改善箇所説明図

不具合の内容

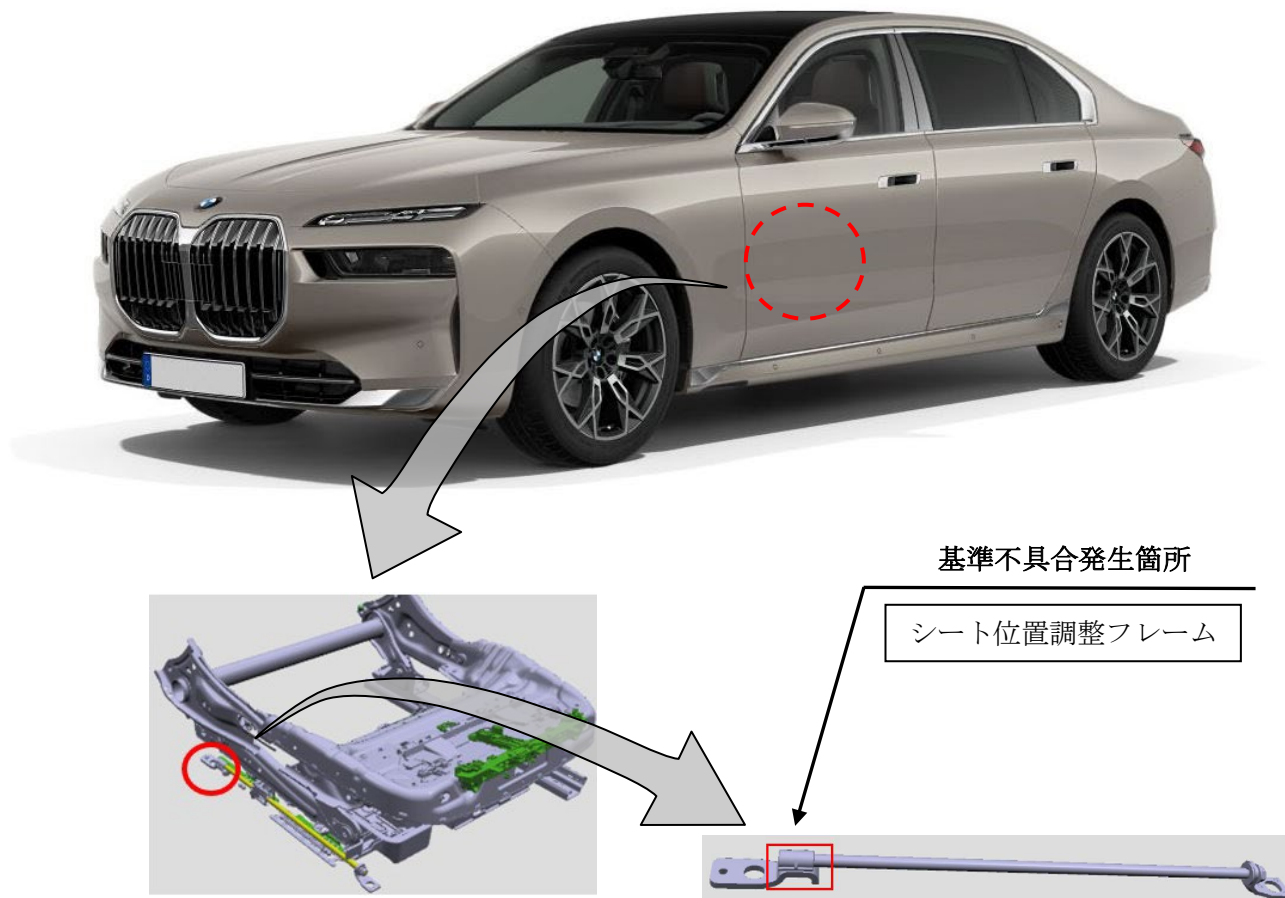
運転席及び助手席のシート位置調整フレームにおいて、シート位置固定用部品の溶接が不適切だったため十分な強度で溶接されなかったものがある。そのため、シート位置固定用部品の溶接部が衝撃により外れた際、シートに異音やガタつきが発生する。最悪の場合、シートの安定を欠き、運転姿勢が保持できなくなるおそれがある。

全車両、シート位置調整フレームを点検し、必要に応じて良品と交換する。

識別：作業完了車は、右フロントドアアヒンジ取り付けボルト（下側）の頭に黄色ペンを塗布する。
